1.1 CONCEPTO TÉCNICO No.	**CT-7200**
1.2 ÁREA:	Análisis y Mitigación de Riesgos
1.3 COORDINACIÓN:	Estudios y Conceptos Técnicos
1.4 REFERENCIA CRUZADA RADICADO FOPAE:	2013ER24610
1.5 RESPUESTA OFICIAL No.	RO-67749

2.1 SOLICITANTE:	Curaduría Urbana No 5
2.2 PROYECTO:	Transversal 14A Bis Este No 47-54 Sur (*)
2.3 LOCALIDAD:	4. San Cristóbal
2.4 UPZ:	51. Los Libertadores
2.5 BARRIO O SECTOR CATASTRAL:	Barrio Miraflores
2.6 DIRECCIÓN:	Transversal 14A Bis Este No 47-54 Sur (*)
2.7 CHIP:	AAA0004CZPA (**)
2.8 MANZANA CATASTRAL:	64
2.9 PREDIO CATASTRAL:	09
2.10 ÁREA (Ha):	(***)
2.11 FECHA DE VISITA: **FECHA DE EMISIÓN:**	Enero 28 de 2014 Enero 28 de 2014

Figura 1. *Localización general del proyecto ubicado en Transversal 14A Bis Este No 47-54 Sur, barrio Miraflores de la Localidad de San Cristóbal en el Plano Normativo de Amenaza por Remoción en Masa del POT (Decreto 364 de 2013), el cual se encuentra en amenaza MEDIA.*

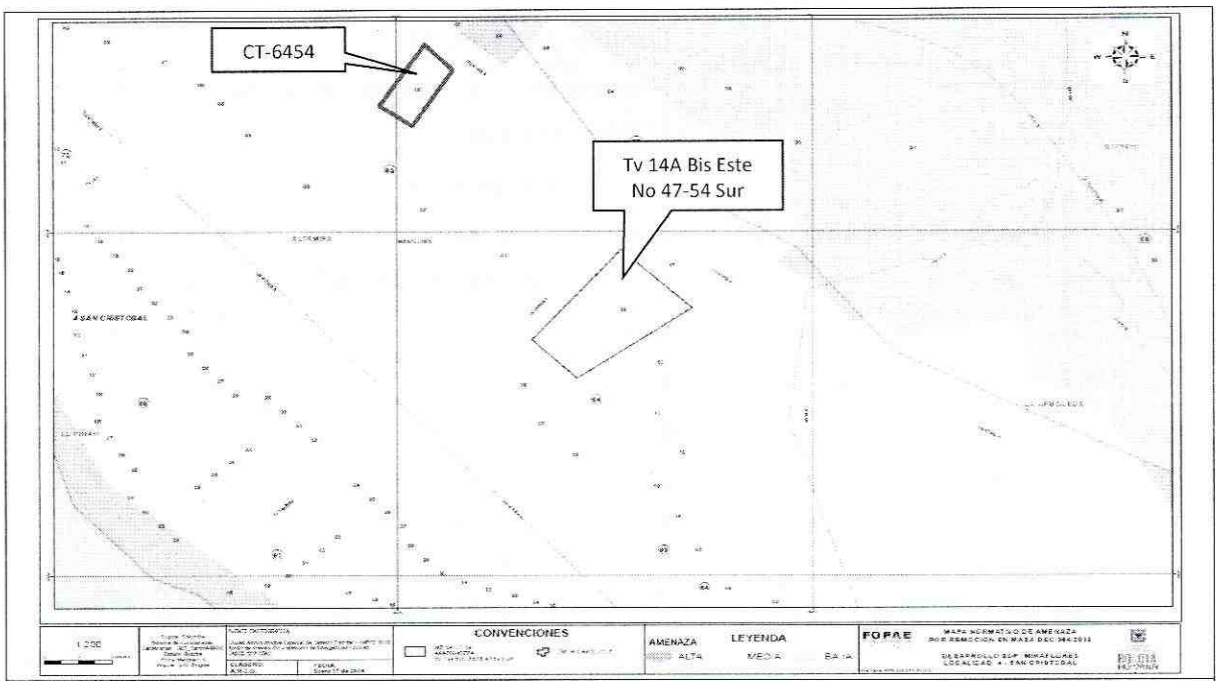
Conforme con el plano normativo de "Amenaza por Remoción en Masa" del Plan de Ordenamiento Territorial de Bogotá - POT, el sector del proyecto ubicado en la Transversal 14A Bis Este No 47-54 Sur de la Localidad de San Cristóbal, se encuentra en una zona de AMENAZA MEDIA por procesos de remoción en masa (Figura 1).
